Markt Langquaid

Auszug aus der Niederschrift über die 12. Sitzung des Marktgemeinderates vom 18. Juli 2023

Aufstellung einer Einbeziehungs- und Klarstellungssatzung für den Teilbereich "Ortsabrundung Schneidhart und Hellring"

Abwägung der eingegangenen Bedenken der Öffentlichkeit, sowie der eingegangenen Stellungnahmen der Träger öffentlicher Belange gem. § 3 Abs. 2 und § 4 Abs 2 BauGB (Entwurf)

Darstellung Vorentwurf

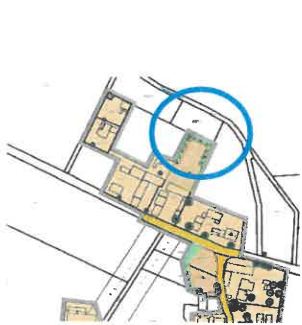
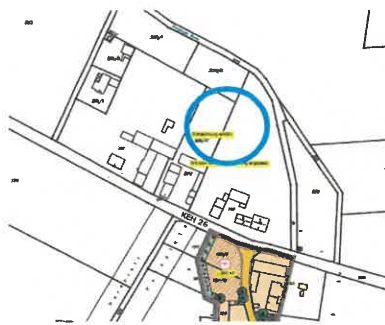
3. Ortsteil Unterschneidhart: Die Planung auf dem Flurstück Nr. 94 ist städtebaulich vertretbar. Die Entwicklung auf dem Flurstück Nr. 84 führt zu einer städtebaulichen Fehlentwicklung. Drei Bauparzellen sollen im rückwärtigen Grundstücksbereich abgerückt vom öffentlichen Straßenraum (ca. 25 m) ohne städtebaulichen Zusammenhang angeordnet werden.“

Entsprechend der erfolgten Abstimmung wird die einzubeziehende Fläche angepasst.

Die entsprechend dem Vorentwurfsstand zur Einbeziehung vorgesehene Teilfläche der Flur-
nummer 200 wird aus der Planung entnommen. (s. a. Stellungnahme Bauplanungsrecht)
